Informe Consolidado de Solicitud de Aclaraciones, Rectificaciones y/o Ampliaciones a la Declaración de Impacto Ambiental del Proyecto "Parque Fotovoltaico y Línea de Transmisión para el Abastecimiento de Instalaciones SQM"

Nombre del Titular : SQM S.A.
Nombre del Representante Legal : Rodrigo Vera Diaz
Dirección : El Trovador 4285

El presente Informe Consolidado de Solicitud de Aclaraciones, Rectificaciones o Ampliaciones a la Declaración de Impacto Ambiental del proyecto "**Parque Fotovoltaico y Línea de Transmisión para el Abastecimiento de Instalaciones SQM**", contiene las observaciones generadas en virtud de la revisión de la Adenda.

Figura 1

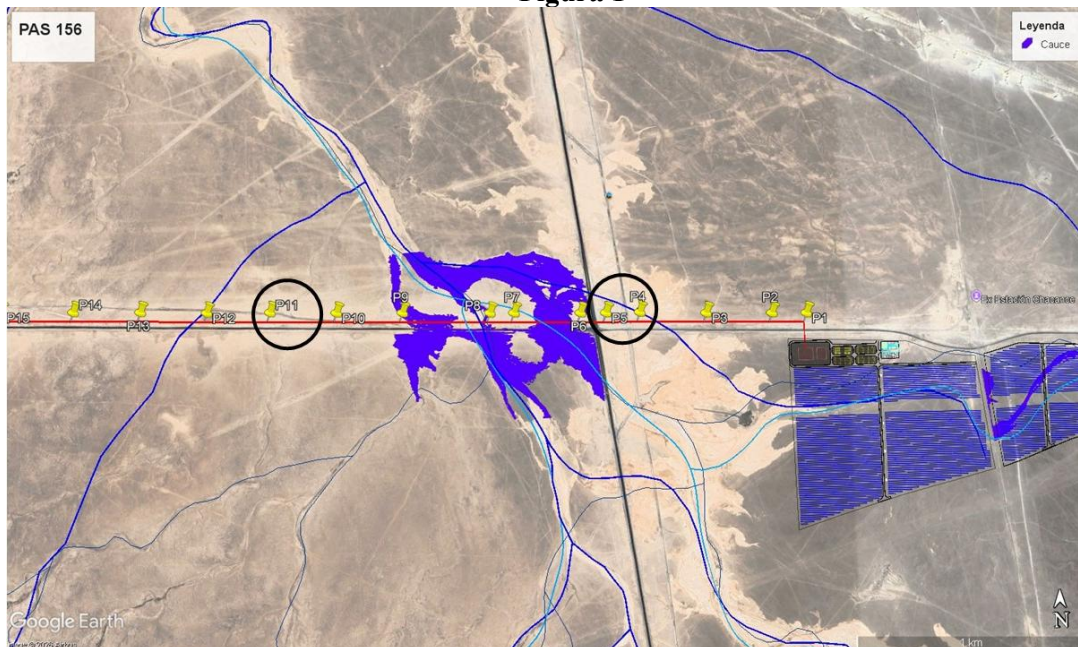
Se solicita evaluar y fundamentar la aplicabilidad del Permiso Ambiental Sectorial N° 156 respecto de las obras de postación P11, P4 y P5 (Figura 1), considerando que dichas estructuras se emplazan en áreas de inundación y/o proyección de cauce, situación que resulta particularmente crítica en el caso de la postación P11.

Para estos efectos, se requiere complementar el análisis mediante modelaciones hidráulicas adecuadas, que permitan sustentar técnica y fundadamente la aplicación o el descarte de dicho PAS. Al respecto, se advierte que la modelación hidráulica actualmente presentada resulta insuficiente, por cuanto no incorpora la totalidad de los cauces existentes, incluidos aquellos identificados en cartografía oficial, como la elaborada por el Instituto Geográfico Militar (IGM), los cuales deberán ser considerados expresamente en el análisis.

Figura 2

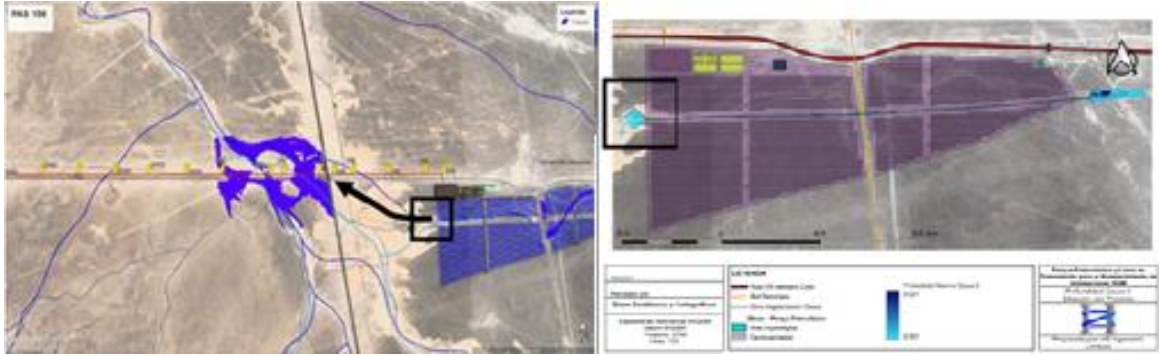
En relación con la obra de regularización (contrafoso/canal) del Cauce N° 6 presentada en el Anexo 4.6, se solicita complementar la modelación hidráulica HEC-RAS, ampliando el dominio de análisis al menos 100 m aguas abajo del punto de descarga, a fin de evaluar el comportamiento del flujo restituído al terreno natural, las velocidades y el potencial erosivo, así como su interacción con las estructuras de la Línea de Transmisión ubicadas aguas abajo, toda vez que la modelación presentada no incorpora el tramo aguas abajo de la descarga, el cual se identifica con flecha negra en la Figura 2.

En rectángulo negro, se muestra descarga de la obra, la cual no fue modelada en su extensión aguas abajo hacia las obras postaciones.
